N/Réf. : FSN20-32

**Urgent : Avis de sécurité
Concernant les lots TD00301 à TD00337
des Kits GXT NA Extraction VER 1.0
de Hain Lifescience GmbH**

GXT NA Extraction Kit VER 1.0, référence 12.08.02. (96 extractions),

Figure 1

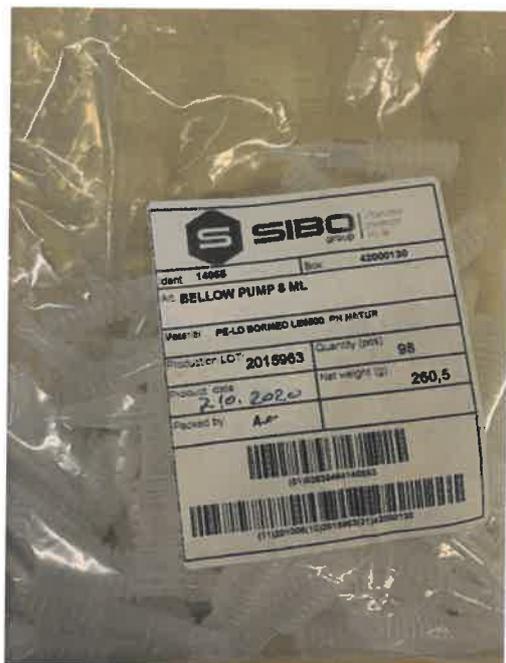
Les kits avec les lots susmentionnés contiennent des pompes jetables portant le numéro de lot 2015963 (voir figure 1).

Lorsque l'on utilise des pompes portant ce numéro de lot, le soufflet de l'unité pompe-pointe peut se plier vers l'extérieur lors de la compression après le démarrage d'une série d'extraction dans l'instrument GenoXtract®. La force de cette compression peut entraîner un déplacement de l'embout de la pipette vers l'extérieur (voir figure 2). Par la suite, lorsque l'embout est en position basse, l'extrémité inférieure de l'embout peut manquer le puits de réactif ou, dans de très rares cas, heurter le rebord du puits. En conséquence, la série d'extraction peut être interrompue. De plus, en conjonction avec un contrôle interne d'extraction, un résultat non valide dans les applications en aval (par exemple, la PCR) peut se produire.

La cause fondamentale de ce problème est la variation de matériau pendant le processus de moulage par extrusion utilisé pour fabriquer la pompe à soufflet. La société Hain Lifescience GmbH travaille en étroite collaboration avec son fournisseur pour résoudre ce problème pour les prochains lots. Les instructions données ci-dessous montrent comment la pompe concernée peut continuer à être utilisée en toute sécurité, et devrait même être adoptée comme meilleure pratique pour le chargement des pompes à soufflet de façon permanente.

La figure 3 montre l'alignement correct des unités pompe-embout.

Figure 3

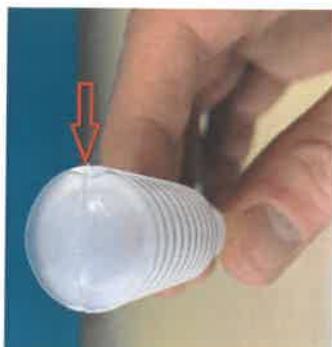
- Assemblez les pompes et les embouts comme d'habitude en suivant le mode d'emploi.
- La figure 4 montre une soudure au sommet de la pompe jetable. L'orientation de cette soudure est importante pour l'utilisation des pompes.

Figure 5

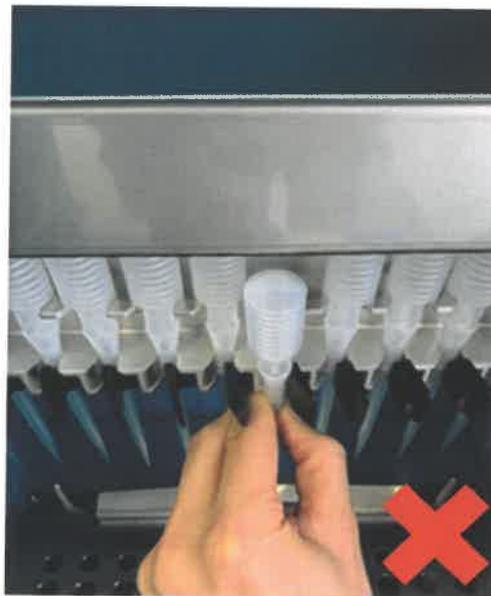
- Les pompes doivent être insérées dans le GenoXtract® comme indiqué sur la figure 5, de manière à ce que le joint soit parallèle à la cartouche de réactifs et pointe vers l'utilisateur. Cette disposition garantit que l'extrémité inférieure de l'embout pénètre dans le puits prévu de la cartouche de réactif. La figure 6 illustre une mauvaise orientation du joint.
